改善箇所説明図

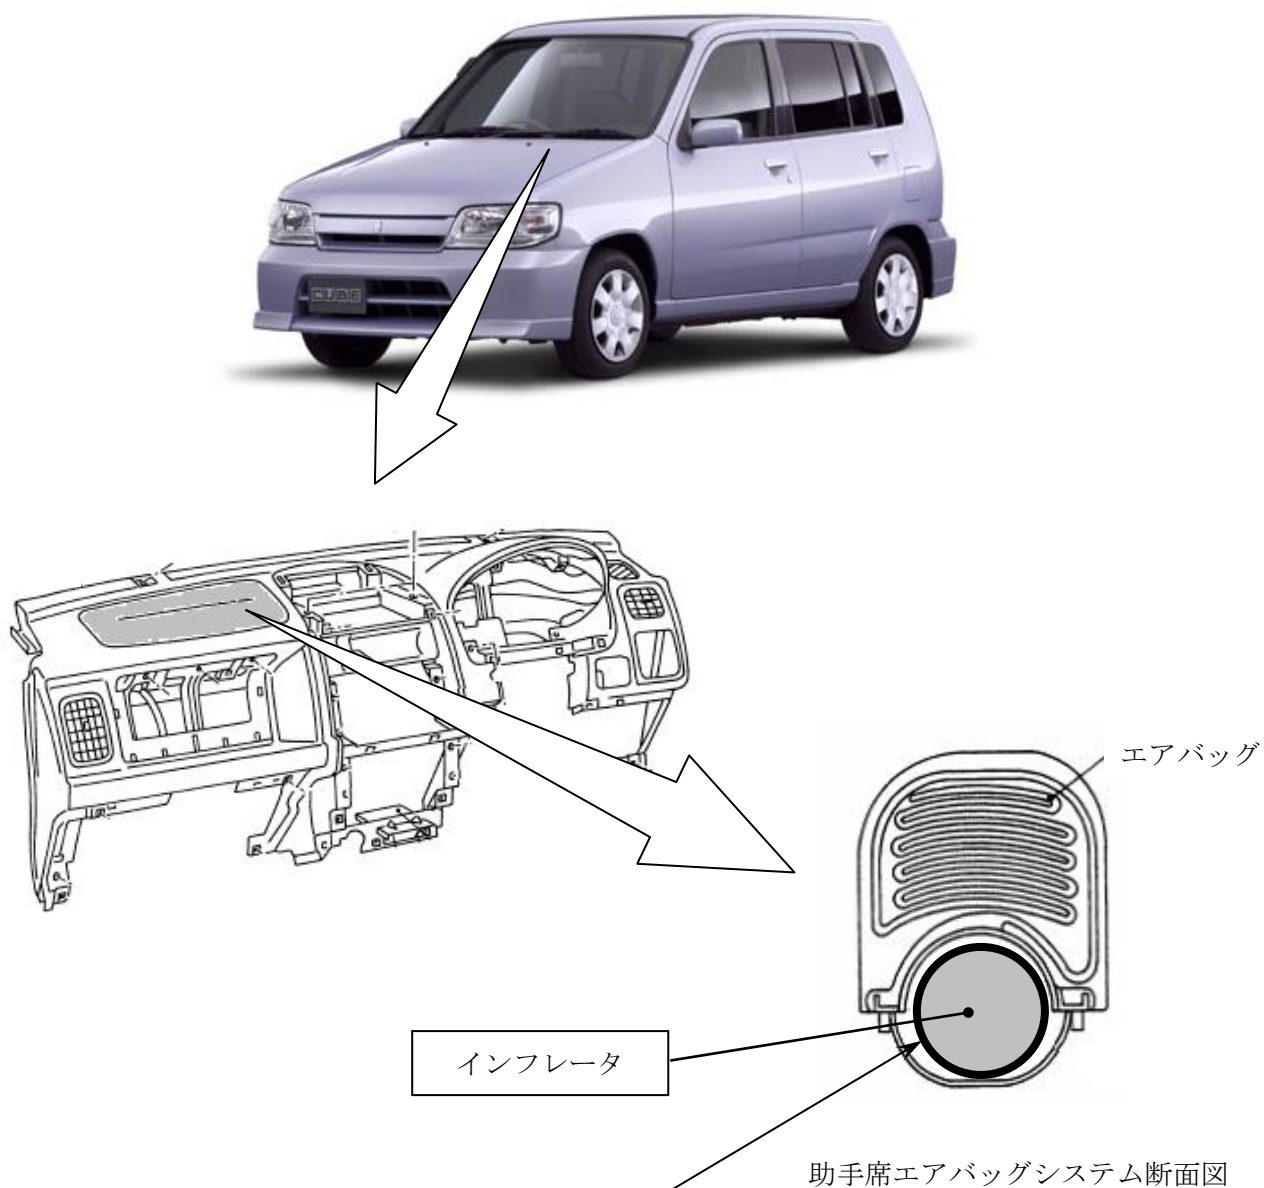
基準不適合発生箇所

助手席側のエアバッグのインフレーター（膨張装置）において、ガス発生剤の吸湿防止が不適切なため、温度および湿度変化の繰り返しによりガス発生剤が劣化することがある。そのため、エアバッグ展開時にインフレーター容器が破損するおそれがある。

改善の内容

全車両、助手席エアバッグのインフレーターを対策品と交換する。

識別：銀色のシールをモデルナンバープレートの右横に貼り付ける。
